N/Réf. : SBK20400_757_PU
Gest. : AH
V/Réf. : 2025/338=204/017
Corr. : C. CETIN
NOVA : 15/PU/1999022

SCHAERBEEK. Rue des Palais, 17 (arch. Paul HAMESSÉ & FRÈRES – 1913)
(= en zone de protection de la Maison Art déco située au n° 11 / Inventaire)
DEMANDE DE PERMIS D'URBANISME: Sur une parcelle traversante comprenant un immeuble à usage mixte, régulariser l'extension d'une annexe au rez-de-chaussée, un auvent au 2ème étage en façade arrière, la modification du volume de la toiture principale du bâtiment, les modifications en façades avant et arrière, mettre en conformité l'extension de l'annexe du 1er étage, la construction d'une annexe au 2ème étage, les aménagements intérieurs, la réalisation de travaux structurels, la suppression de la citerne de récupération d'eaux pluviales et isoler la façade arrière.

Avis de la CRMS

Plans d'archives de la façade avant datant de 1913 et 1938 extraits de la demande (Archives communales de Schaerbeek) et état de la façade vers 2011 (© urban.brussels) et © Google Street View

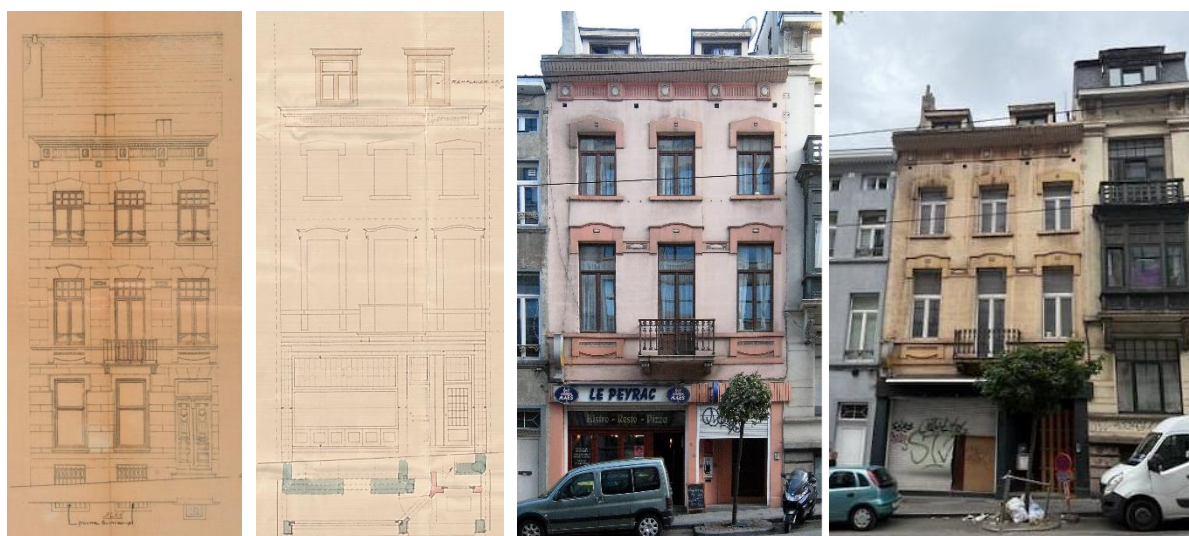
- Remplacer les châssis en PVC, en particulier de la façade avant, par des menuiseries en bois peint, dont le dessin et les divisions s'accordent à la composition de façade, en s'appuyant sur les documents d'archives joints à la demande ; équiper la porte-fenêtre donnant du balcon central de panneaux d'allège pleins ;

- Restituer le dispositif de porche en façade principale selon la situation de droit de 1938, marquée par une double distribution (accès vers les étages et entrée en oblique vers l'espace horeca). Réaliser deux nouvelles portes en bois qualitatives sans recourir à une fausse porte en oblique, élément architecturalement incongru. Le cas échéant, le porche pourrait être sécurisé par une grille, pour autant qu'elle soit adéquatement intégrée à la composition de façade ;

- Remplacer les menuiseries intégrées au mur longeant la rue de la Poste – à traiter en clair – en faveur de menuiseries en bois de qualité. Remplacer la porte existante par un modèle inspiré des références d'archives. La porte existante, en PVC à divisions asymétriques, ne peut être conservée (porte en PVC) ;
